Rapporto di Integrazione alla Domanda di Autorizzazione Integrata Ambientale

Centrale a Ciclo Combinato di Sparanise

Calenia Energia S.p.A.

10 agosto 2010

Figura 2.10.a

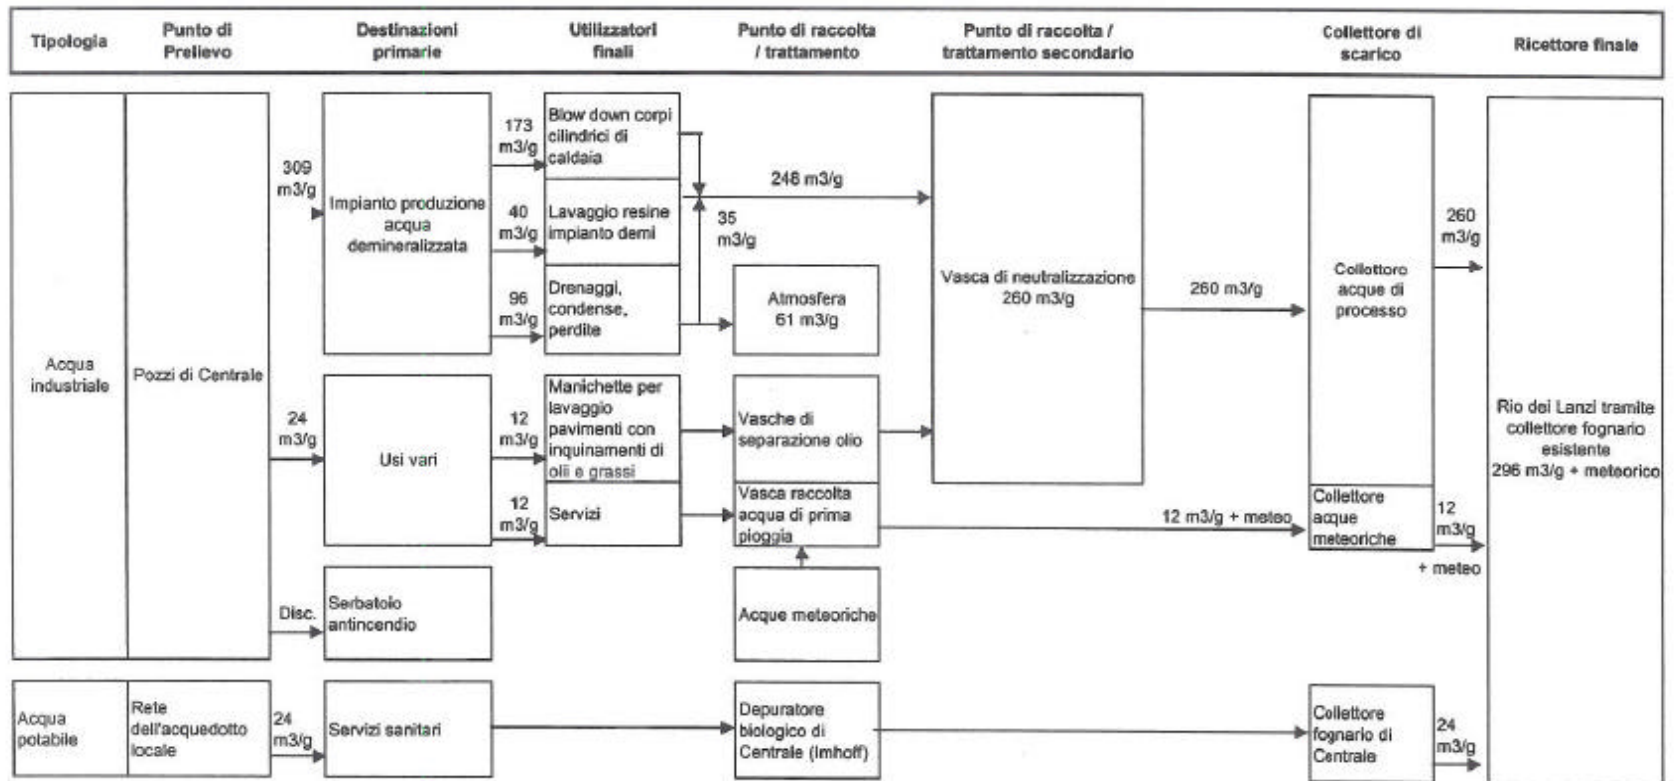
10	B18	Relazione tecnica dei processi produttivi	Si richiede di integrare le informazioni: <ul style="list-style-type: none"> - dettagliando le informazioni relative al ciclo delle acque (di processo, meteoriche, reflue); - fornendo approfondimenti tecnici relativi ai sistemi di depurazione; - dettagliando la descrizione del collettore consortile nel quale avviene il recapito della scarico finale SF1. 	Si faccia riferimento al <i>Paragrafo 2.10</i>
11	B24	Identificazione e quantificazione dell'Impatto acustico	Si richiede di integrare le informazioni approfondendo gli impatti acustici mediante l'applicazione del criterio differenziale.	Si faccia riferimento al <i>Paragrafo 2.11</i>
12	D3.2	Verifica di conformità dei criteri di soddisfazione	Si richiede di integrare le informazioni facendo riferimento anche alle <i>Linee guida per le migliori tecniche disponibili – Impianti di combustione con potenza termica di combustione oltre 50MW</i> – S.O. n.29 della G.U. del 3/3/2009 (Decreto 1 Ottobre 2008).	Si faccia riferimento al <i>Paragrafo 2.12 e Appendice 4</i>

2.10.1 *Ciclo delle Acque*

Presso la *Centrale* di Sparanise il Ciclo delle acque segue quanto riportato nel bilancio idrico complessivo e chiuso, riportato in *Figura 2.10a*, che riporta tutti i prelievi, i consumi e gli scarichi della *Centrale*.

I reflui prodotti dalle attività della *Centrale* e le acque meteoriche potenzialmente inquinate sono trattati nell'Impianto di Trattamento e successivamente convogliati allo scarico finale SF1 e, tramite fognatura, al recettore finale Rio dei Lanzi. Anche le acque meteoriche non inquinate sono scaricate tramite un collettore dedicato nello stesso scarico finale SF1.

La portata di acque scaricate complessivamente è stimata in circa 296 m³/giorno, con i seguenti contributi:

- collettore acque di processo, a valle del trattamento di neutralizzazione e dell'eventuale trattamento di disoleazione, pari a circa 260 m³/giorno;
- collettore acque meteoriche, circa 12 m³/giorno più la quota delle meteoriche che non è ovviamente stimabile;

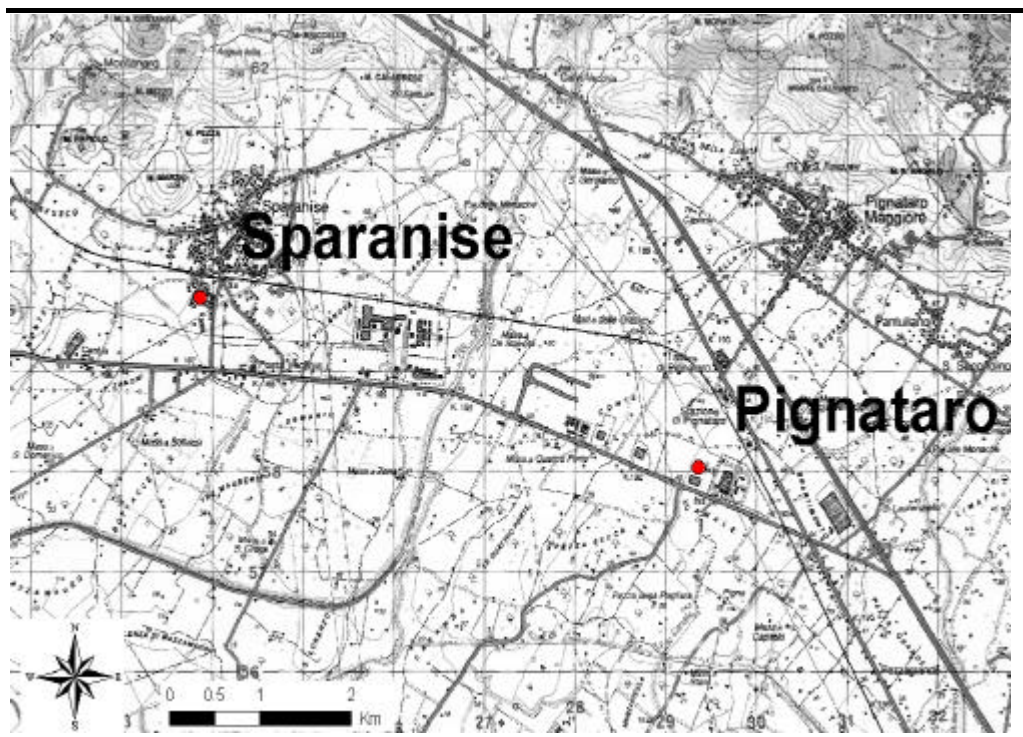
13	D3.3	Risultati e commenti		
14	D6	Identificazione e quantificazione degli effetti delle emissioni in aria e confronto con SQA per la proposta impiantistica per la quale si richiede l'autorizzazione	Si richiede di aggiornare e/o integrare le informazioni fornendo i dati relativi al monitoraggio di NO _x , CO ₂ , PM10 e O ₃ , relativi alle due centraline si Sparanise e Pignataro Maggiore negli anni 2008 e 2009.	Si faccia riferimento al <i>Paragrafo 2.13</i>
15	D8	Identificazione e quantificazione del rumore e confronto con valore minimo accettabile per la proposta impiantistica per la quale si richiede l'autorizzazione	Si richiede di aggiornare e/o integrare le informazioni fornendo i risultati della nuova campagna di misura del rumore, la cui esecuzione era prevista entro il primo trimestre del 2009.	Si faccia riferimento al <i>Paragrafo 2.14</i>

Come illustrato nella successiva *Figura 2.13a*, le centraline non sono idonee per la stima dei parametri per la protezione della vegetazione.
